Přílohy
podle § 34 stavebního zákona
ke schválení návrhu
Aktualizace č. 5
Politiky územního rozvoje ČR

a) Zpráva o projednání návrhu Aktualizace č. 5 Politiky územního rozvoje ČR obsahující vyhodnocení stanovisek ministerstev, jiných ústředních správních úřadů a krajů, připomínek obcí a veřejnosti, případných vyjádření sousedních států a výsledků konzultací se zdůvodněním způsobu jejich zpracování

VYHODNOCENÍ PÍSEMNÝCH PŘIPOMÍNEK OBCÍ A VEŘEJNOSTI K NÁVRHU AKTUALIZACE Č. 5 POLITIKY ÚZEMNÍHO ROZVOJE ČR

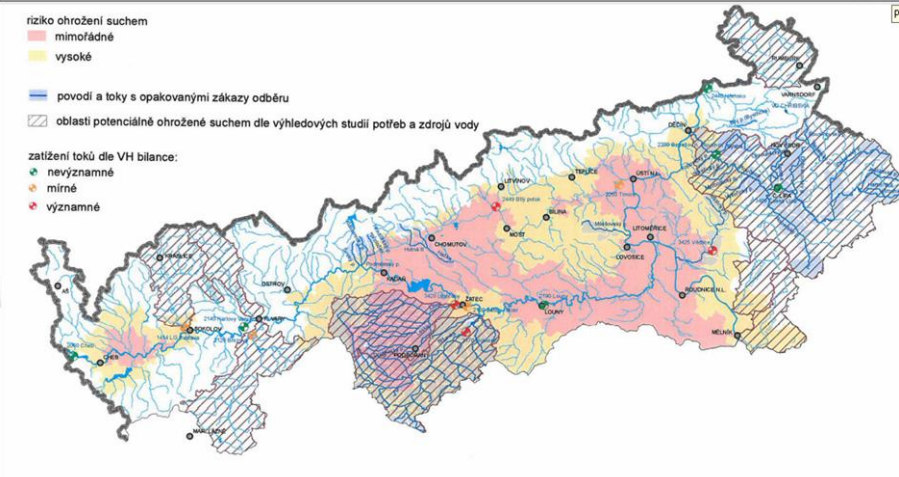
2.	Město Podbořany	<p>2) V odůvodnění návrhu Aktualizace č. 5 PÚR ČR je uvedeno, že je třeba snížit povodňová rizika, optimalizovat vodní režim území, zajistit dostatečný průtok a zlepšit jakost vody.</p> <ul style="list-style-type: none"> • Pokud jsou v Kryrech záplavy, jsou především na vodním toku Blšanka v místech nad soutokem s Podvineckým potokem. VD Kryry tedy tyto záplavy neovlivní. • Zájmová lokalita ORP Podbořany nezaznamenala mimo zvláštních povodní jiné významné povodňové aktivity, až na rok 2004. Největším problémem jsou zvláštní povodně (dochází k zaplavení území při soustředěném odtoku srážkových vod) díky smyvům z vyvýšených lokalit směrem do údolí, a to z důvodu geologických poměrů nevhodných pro zásak. Tyto však novým vodním dílem nesnižujeme. Naopak, pokud dojde k zvláštním povodním a následně k sesuvům, pak bude docházet k velkým sedimentům v nově plánovaném VD. • V případě změn hydrogeologických poměrů v zájmové lokalitě není jasné, jaké dopady budou mít na neúrodnější část Zlatého potoka, která je právě za stávajících klimatických a hydrogeologických podmínek vhodná k pěstování chmele. Údolí zlatého potoka Goldbach je lokalitou, kde se pěstuje nejkvalitnější chmel ze skupiny aromatických červených chmelů žateckého typu. Tento chmel je pro chmele stejného typu základní značkou a od jeho parametrů se posuzuje kvalita ostatních chmelů stejného typu a to na celém světě, kde se chmele stejného typu pěstují. Pokud se kteréhokoliv chmelaře v Německu, jež je druhým největším pěstitelem chmele na světě, po USA, zeptáte na Goldbach thal ví, o čem mluvíte. Je to jako zatopit nejlepší vinice v kraji champagne nebo zatopit Karlštejn. Tyto chmelnice představují kulturní dědictví České republiky a je nemožné je zaplatit. • Navýšením hladiny spodních vod dojde primárně k ovlivnění podzemních vod ze stávajících zdrojů podzemních vod i v celé lokalitě. Z dostupných materiálů není jasné, jak by došlo k ovlivnění 	<p>Vysvětleno: Připomínka se netýká obsahu Aktualizace č. 5 PÚR ČR, a je pod rozlišovací podrobnost PÚR ČR.</p> <p>MMR nad rámec předmětu Aktualizace č. 5 PÚR ČR uvádí, že účelem VD Kryry je zásobní funkce i povodňová ochrana. Pravděpodobnost výskytu povodní je stejná na každém vodním toku. Stejně jako se vyskytly povodně v nedávné historii na Blšance, mohou se vyskytnout na Podvineckém potoce. VD Kryry pak pozitivně ovlivní povodňovou situaci v Kryrech, případně i v dalších obcích níže na vodním toku Blšanka. Popisované zvláštní povodně nejsou zvláštními povodněmi podle vodního zákona. Z dotazu vyplývá, že se jedná o odtok vody z plochy povodí doprovázený erozními jevy. Tyto jevy budou eliminovány přírodě blízkými opatřeními, která jsou v povodí navrhována v souvislosti s VD Kryry.</p> <p>VD Kryry je připravována zejména na základě požadavku Svazu pěstitelů chmele, a to s ohledem na potřebu závlah chmelnic. Bez zajištění vody pro závlahy není možné chmel pěstovat. Pozn.: Dřívější název Zlatý potok, nebo též Goldbach, patří Blšance, nikoliv Podvineckému potoku.</p> <p>Ke zvýšení hladiny podzemních vod dojde v bezprostředním okolí vodní nádrže. Vzdálenost dosahu ovlivnění hladiny podzemní vody bude záviset na geologických parametrech zemin, na morfologii terénu i na stávající poloze hladiny podzemní vody. Přesný rozsah bude zjištěn na základě připravovaných průzkumů a navazujících posouzení.</p> <p>Vodní nádrž nadlejší průtoky v Podvineckém potoce</p>

Č.	Obec Veřejnost	Připomínka	Vypořádání připomínky
		<p>vodních poměrů a v jaké vzdálenosti od plánovaného vodního díla.</p> <ul style="list-style-type: none"> V místě plánované výstavby VD Kryry se nachází vodnaté toky. Obec Černčice u Petrohradu, Petrohrad a Kryry mají veřejnou obecní kanalizaci, která je ukončena ČOV. Dle předloženého návrhu není možné zjistit, které vodní toky by měly navýšený průtok, ale pokud by se zohlednil pouze směr odtoku od plánované nádrže, týkalo by se to pouze uvedených obcí a zčásti obce Strojětice. Nařezávání odtoků z ČOV je v současné době dostatečné. 	<p>pod nádrží a následně také v Blšance. Průtoky zde jsou v letních měsících velmi nízké, v roce 2007 došlo k vyschnutí Bšanky ve Stránkách. V současné době není možné tyto situace uspokojivě a dlouhodobě vyřešit.</p>
